Mémoire en réponse aux avis de la MRAe et de l'unité NPN de la DDT de Moselle

Projet de parc photovoltaïque

Commune de Bitche

Lieu-dit « Ochsenmuehlkoepfel »

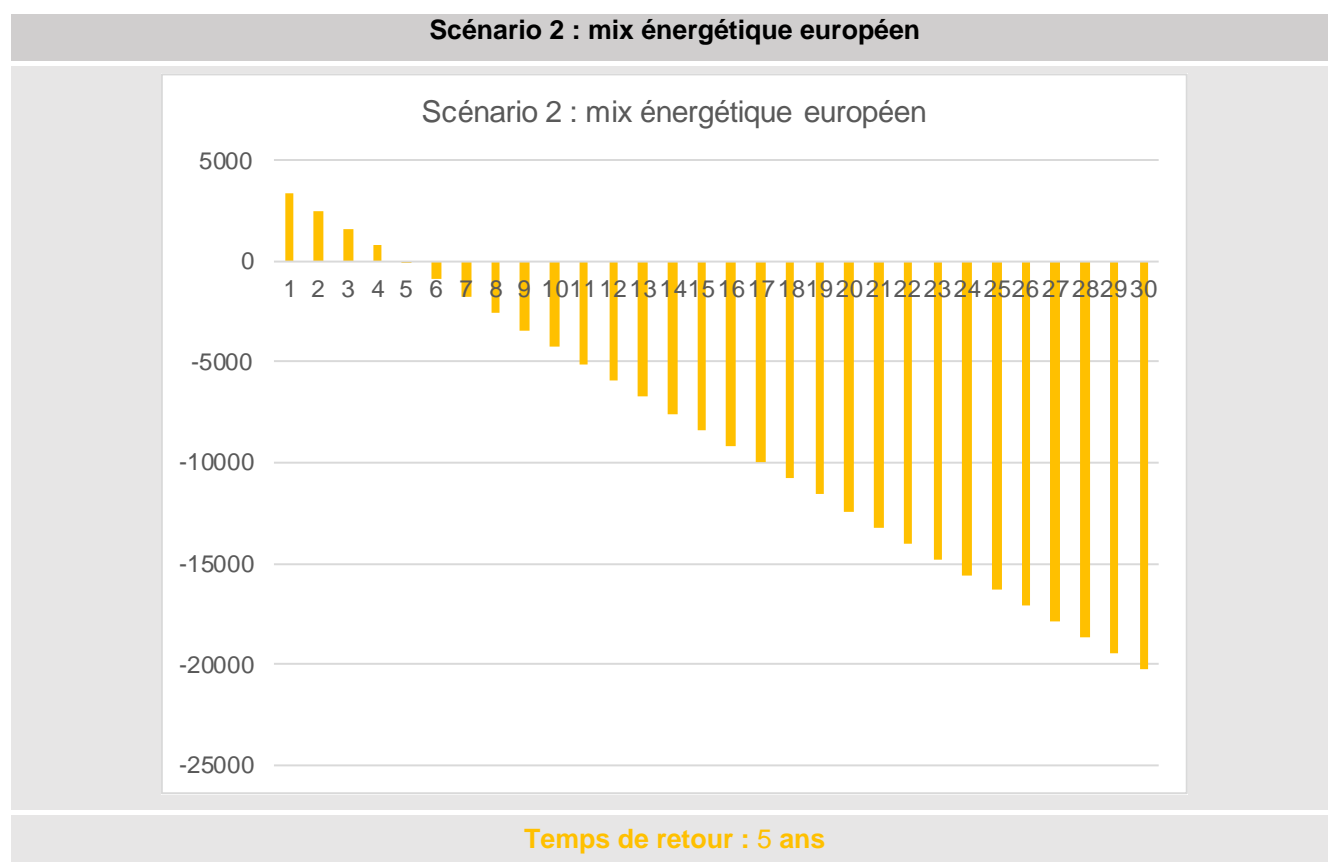
Préciser le calcul du temps de retour énergétique de l'installation, en prenant en compte l'énergie utilisée pour le cycle de vie des panneaux photovoltaïques et des équipements (extraction des matières premières, fabrication, installation, démantèlement, recyclage) et celle produite par l'installation, et, selon la même méthode, préciser celui au regard des émissions des gaz à effet de serre ; Expliciter la méthode de calcul utilisée pour déterminer les gains d'émissions de GES par la réalisation du projet et revoir le calcul en se basant là encore sur le cycle de vie des panneaux et des équipements.

En calculant le temps de retour carbone du projet par rapport au mix européen, sa valeur est de 5,8. C'est-à-dire que le système photovoltaïque produira 5,8 fois l'énergie nécessaire à celle de son utilisation sur l'ensemble de son cycle de vie.

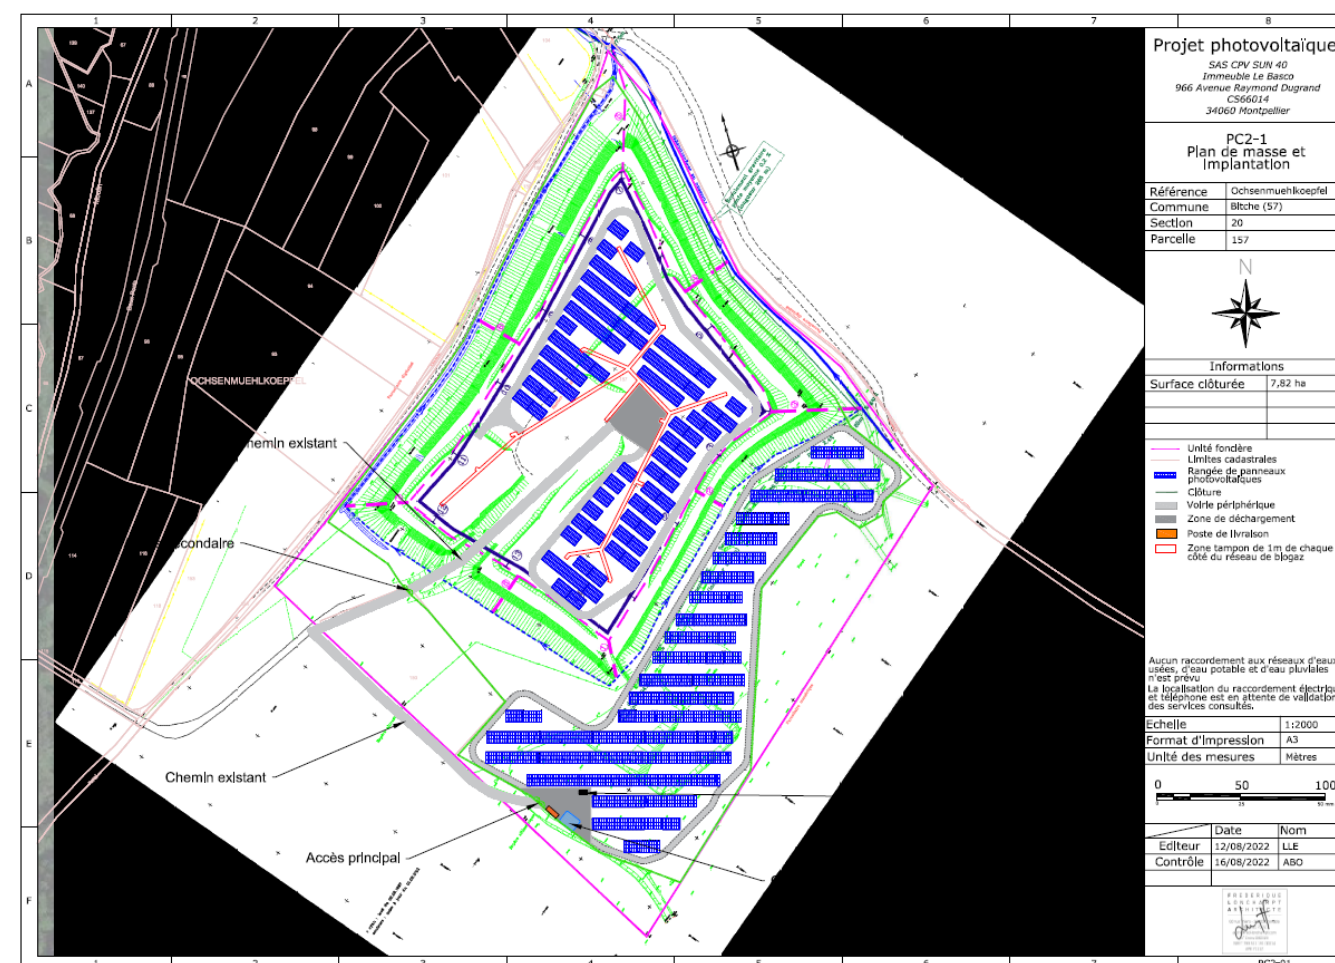
L'Ae regrette que l'arrêté préfectoral encadrant la remise en état du site ne soit pas joint au dossier. L'Ae recommande de joindre l'arrêté préfectoral encadrant la fin d'exploitation du site.

L'ensemble des arrêtés préfectoraux liés à la phase post-exploitation du centre d'enfouissement technique sont d'ors et déjà en annexes de l'étude d'impact.

L'arrêté de 1996, pendant l'exploitation du CET, est ajouté aux annexes.

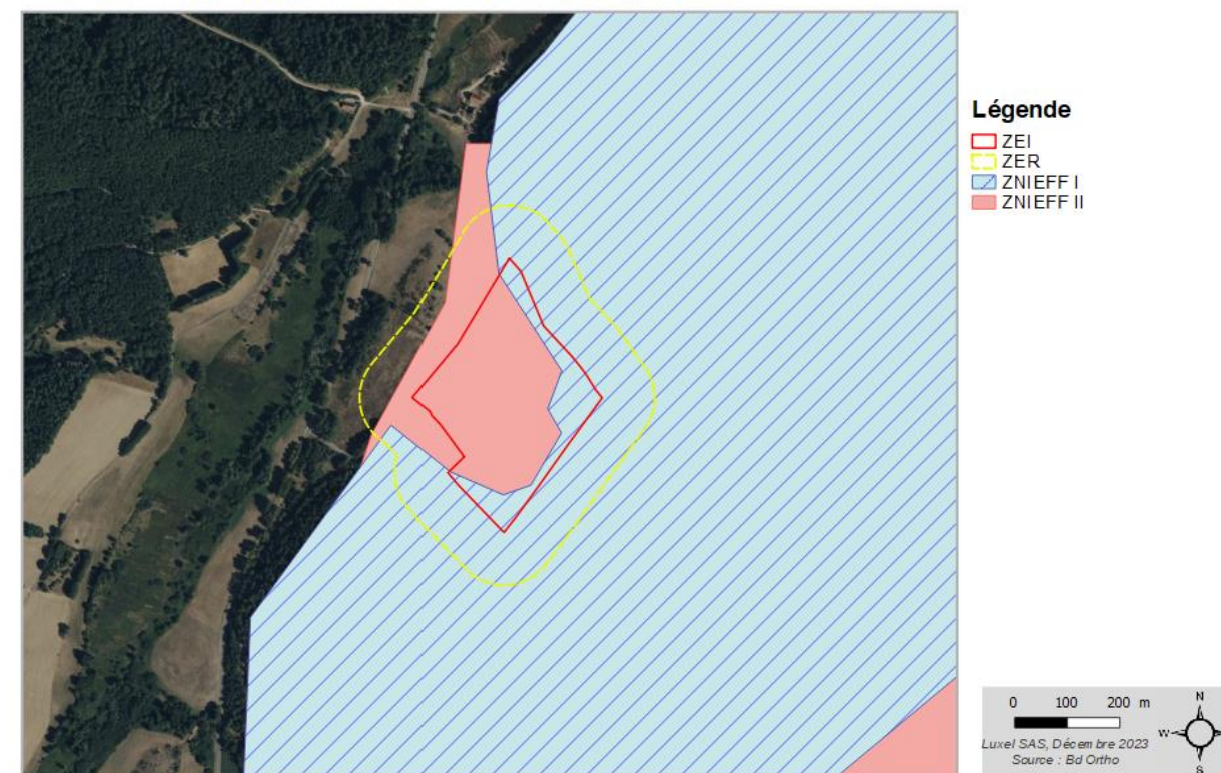
L'existence d'impacts résiduels non nuls (faibles) est justifiée selon le fait qu'un défrichage ou un terrassement aura toujours un impact, même après l'application de mesures et que la plupart des impacts sont temporaires. Il est à noter dans ce dossier que les impacts bruts « destruction de milieux compris dans le périmètre de ZNIEFF », « modification des habitats », « dégradation des habitats en phase travaux » sont certes temporaires, néanmoins les effets qui en découlent seront pérennes tant que l'exploitation du parc photovoltaïque sera effective. La démarche ERC demeure à compléter afin de pouvoir conclure à des impacts résiduels négligeables.

A l'échelle des habitats naturels et de la ZNIEFF, les impacts résiduels sont négligeables ; L'étude d'impact a été corrigée en ce sens.
